**Onderwerp:** FW: Eindresultaat optimalisatie rekenmodellen om te voldoen aan 50 dB(A) met verkort scherm voor LTC DEM

**Onderwerp:** Eindresultaat optimalisatie rekenmodellen om te voldoen aan 50 dB(A) met verkort scherm voor LTC DEM

Variant 3a: met bezetting % en etmaalwaarden, voldoet aan standaard norm 50 dB(A)

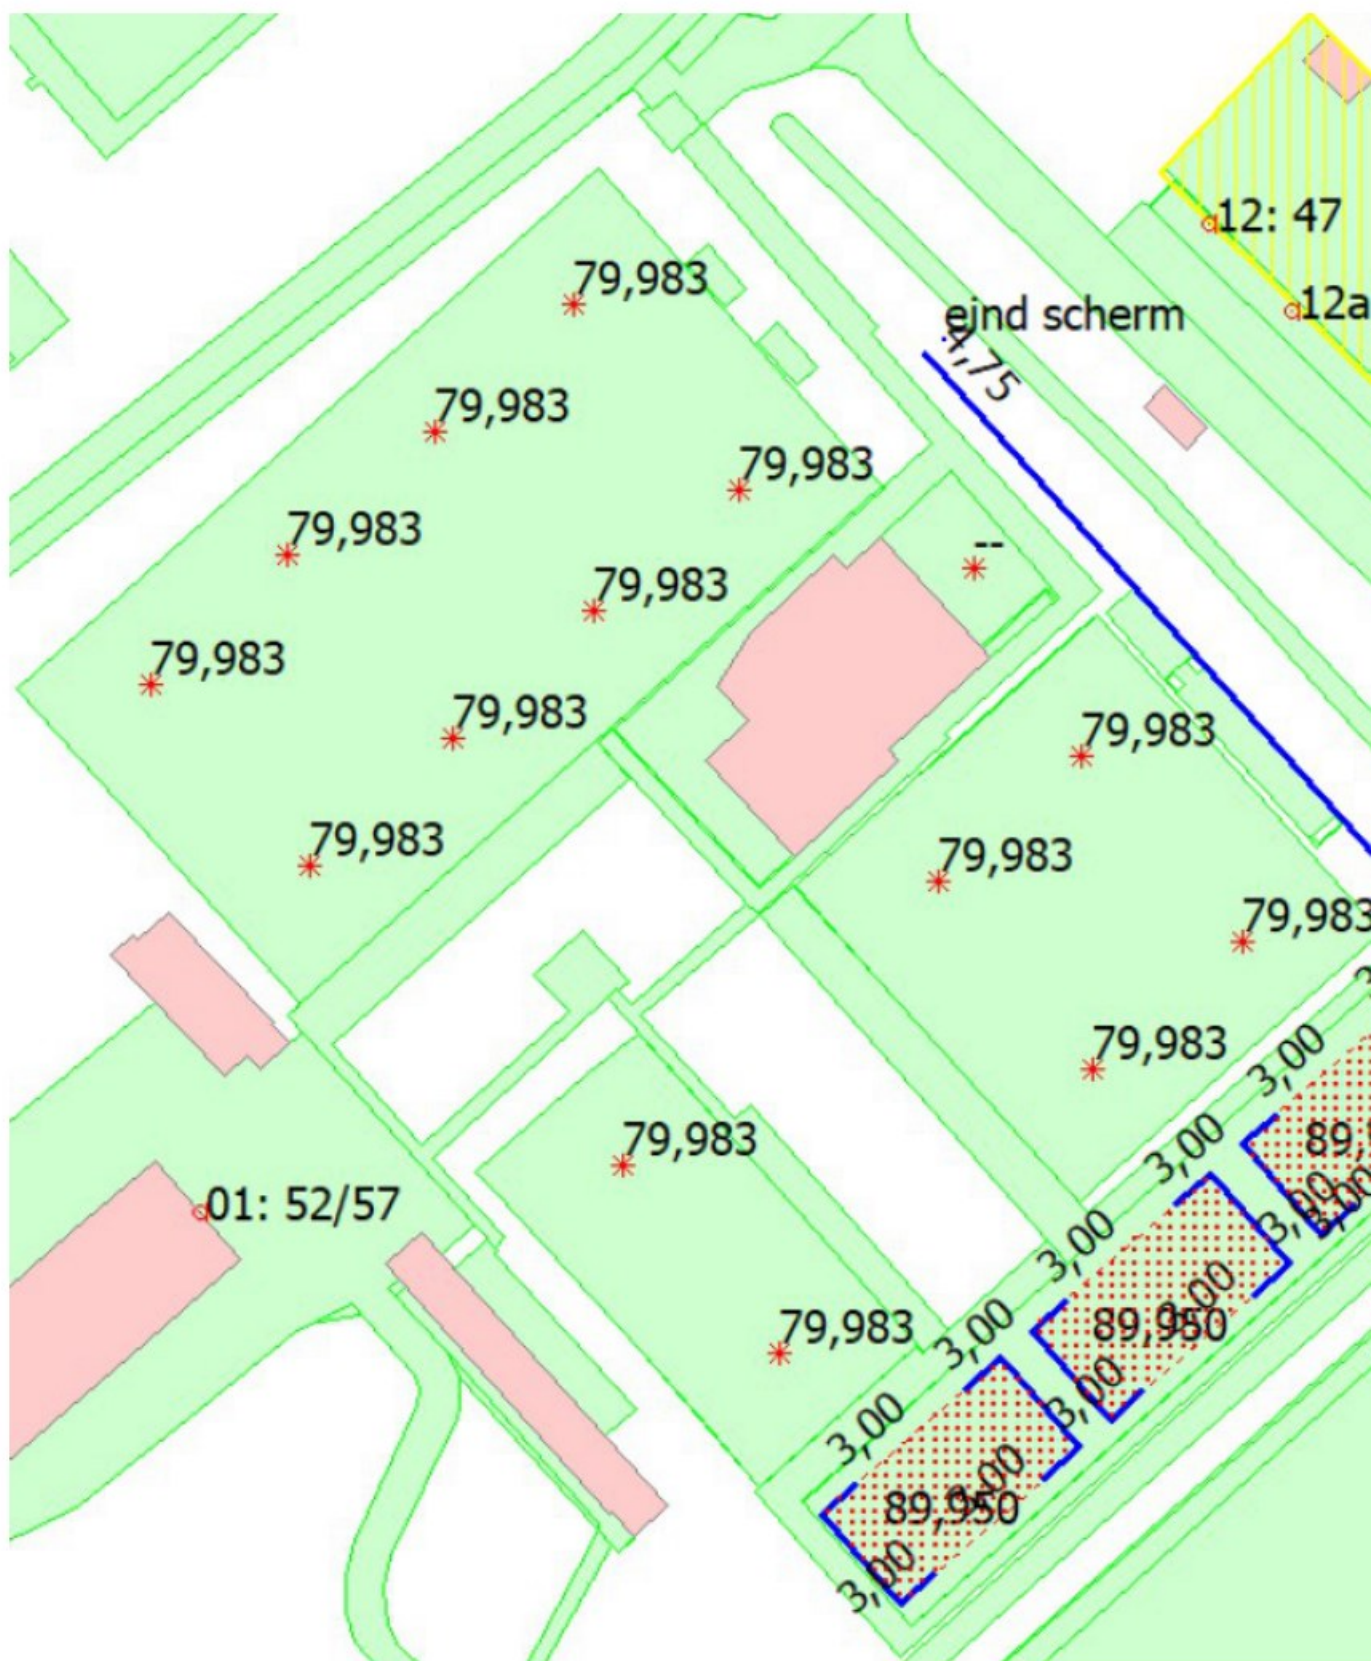
Hierbij is de in het akoestisch rapport opgenomen variant 3 'nieuwe situatie 50 dB(A)etm' geoptimaliseerd:

- Lwr padel van 75% amateur en 25% professional 91 dB(A) gewijzigd naar 100% amateur 90 dB(A)
- De oefenkooi is in de avondperiode niet in werking
- Geluidscherm 2,7 – 5,5 meter meer naar tennis- en padelbanen verplaatst. Deze variant komt voorbij de fietsenstalling en de bomen en komt daarmee rond de 90-95 meter. Dit is in de praktijk niet te verwezenlijken, mede omdat onze ingang en de fietsenstalling hiermee wordt geblokkeerd en omleggen van zowel de ingang, als het pad en de fietsenstalling naar een andere plek niet mogelijk is, zonder hiervoor groen op te offeren en een nóg grotere financiële belasting te krijgen.
- Bezetting padelbanen 1 t/m 3 avondperiode verhoogd naar 90% (volledige bezetting, conform huidige praktijksituatie).
- Bezetting tennisbanen 1 t/m 7 avondperiode 80% (vrijwel volledige bezetting, conform huidige praktijksituatie)

Als gevolg hiervan moet het geluidscherm met 0,25 meter worden verhoogd naar 4,75 meter. Het plaatsen van een scherm ter plaatse van de padelbaan met een hoogte van 3.0 meter is noodzakelijk maar is los geplaatst van padelbaan 3.

Variant 3c: met bezetting % en etmaalwaarden, voldoet aan standaard norm 50 dB(A)

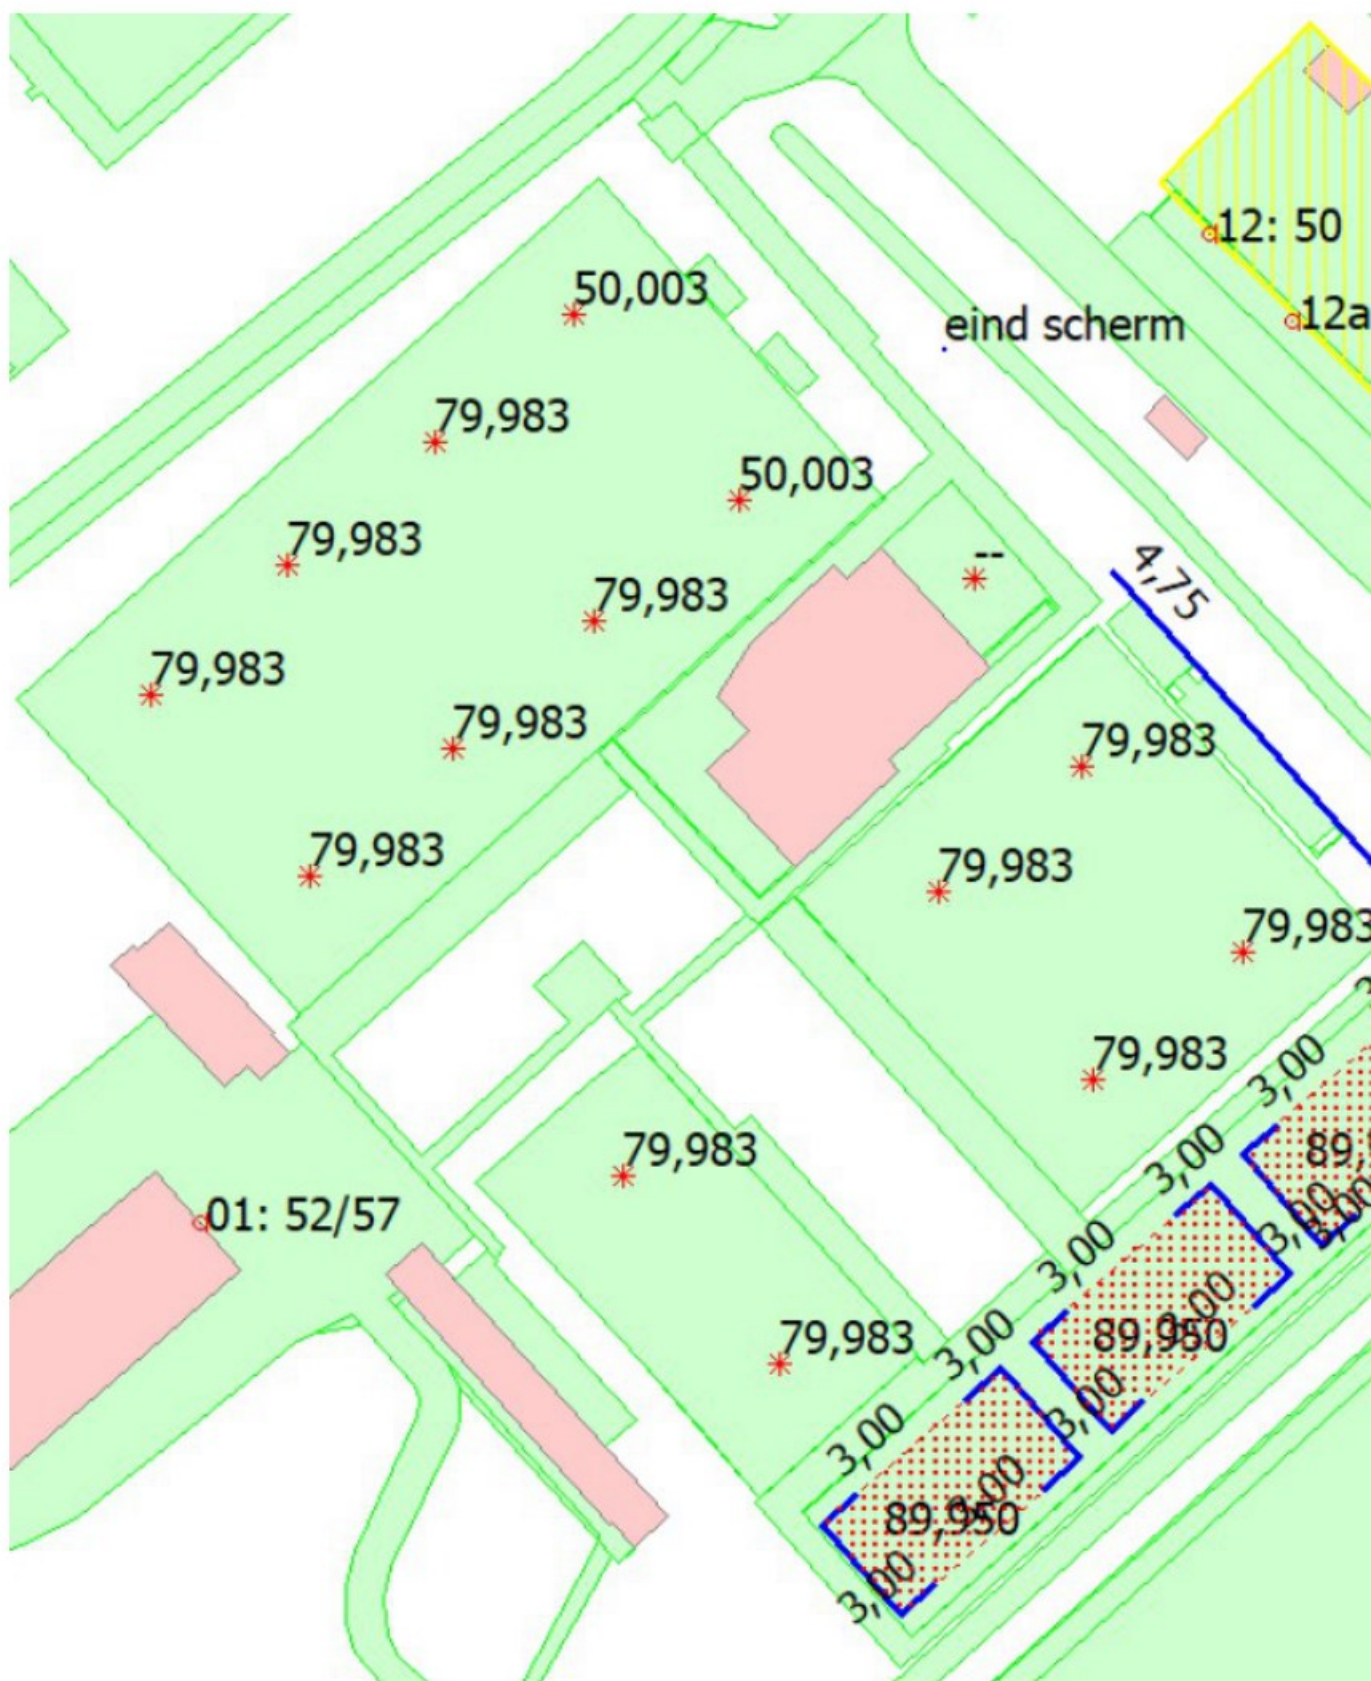
Hierbij is het lange scherm verkort tot aan de kantine én is de bezettingsgraad op tennisbaan T1 T3 verlaagd van 80% naar 50%. Voor de rest is het model gelijk aan variant 3b

- Lwr padel van 75% amateur en 25% professional 91 dB(A) gewijzigd naar 100% amateur 90 dB(A)
- De oefenkooi is in de avondperiode niet in werking
- Geluidscherm 23 meter ingekort tot aan de kantine en komt daarmee rond de 70 meter.  
Geluidscherm 2,7 – 5,5 meter meer naar tennis- en padelbanen verplaatst
- Bezetting padelbanen 1 t/m 3 avondperiode verhoogd naar 90% (volledige bezetting, conform huidige praktijksituatie)
- Bezettingsgraad tennisbaan 4, nabij de ingang in de avondperiode verlaagd van 80% naar 50%. Op de overige banen blijft de bezettingsgraad in de avondperiode 80%
- geluidscherm met 0,25 meter worden verhoogd naar 4,75 meter. Het plaatsen van een scherm tere plaatse van de padelbaan met een hoogte van 3.0 meter is noodzakelijk maar is los geplaatst van padelbaan 3.

Als gevolg van het inkorten van het geluidscherm met een hoogte van 4,75 meter met 23 meter bedraagt de hoogste geluidbelasting 50 dB(A) etm. Hiermee wordt alsnog voldaan aan de standaard geluidnorm van 50 dB(A) etm. Maatwerkvoorschriften zijn derhalve niet meer nodig.
